## Comune di Corniglio

### 10 NOVEMBRE 2022 VERBALE DELLA CONFERENZA DEI SERVIZI INTERLOCUTORIA -CONVOCATA AI SENSI DELL'ART. 14-TER. DELLA L. 241/90 E S.M.I

Il giorno 10 Novembre alle ore 9:30 si è riunita una conferenza dei servizi interlocutoria in VIDEOCONFERENZA, con l'ausilio del sistema Meet di Google, convocata con prot. n.6993 del 03/11/2022 dal Comune di Corniglio (PR), si è riunita una conferenza dei servizi interlocutoria, per l'approvazione del progetto dell'intervento di "Intervento Estrattivo finalizzato alla stabilizzazione del versante prospiciente la S.P. n. 84 di Carobbio in località Rividulano, Comune di Corniglio (PR)", redatto dalla Ditta COSTA GIUSEPPE CALCESTRUZZI S.r.l., con sede in via Frantoio n. 13 loc. Pastorello, Langhirano.

**Fig.1: Carta idrogeologica**

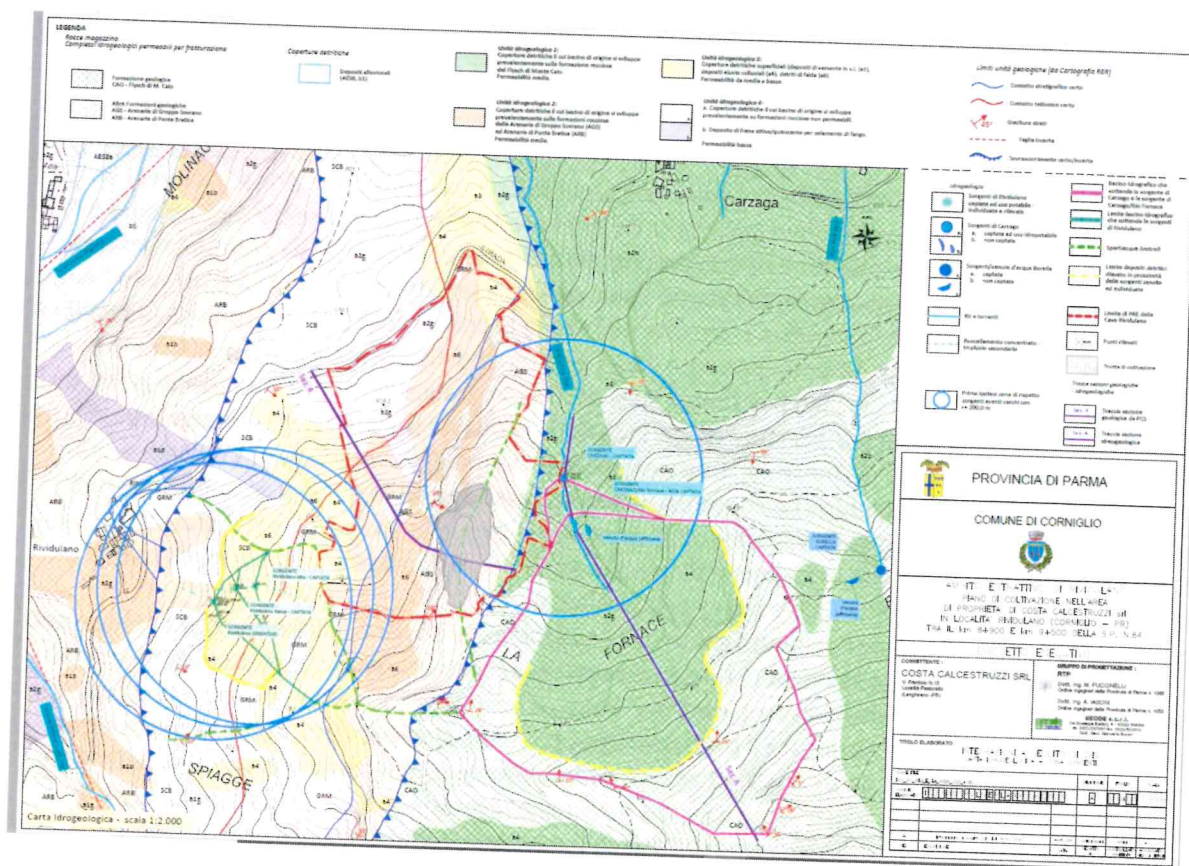
Condivide le perplessità espresse dalla Dott.ssa Perotti in sede della precedente conferenza dei servizi relativamente al bacino idrografico e allo spartiacque preso in considerazione.

Richiede, di prevedere l'allaccio ad un'altra sorgente in caso di problemi legati all'interferenza cava-sorgente di Carzago.

Precisando che la sorgente di Carzago è l'unica che serve l'abitato e che non ci sono sistemi acquedottistici vicini da collegare, pertanto chiede alla Ditta una proposta alternativa nel caso dovessero esserci criticità sulla sorgente di Carzago.

il Dott.Geol.Bonini precisa che a seguito del censimento di tutta l'area di cava la sorgente più "vicina", individuata durante i sopralluoghi, risulta essere la sorgente Borella.

Si concorda all'unisono di effettuare un sopralluogo per verificare la possibilità di utilizzare la sorgente Borella come alternativa alla sorgente di Carzago e una verifica dello spartiacque preso in considerazione dallo studio di progettazione fissando l'incontro per il **giorno 15 Novembre ore 10:00**.
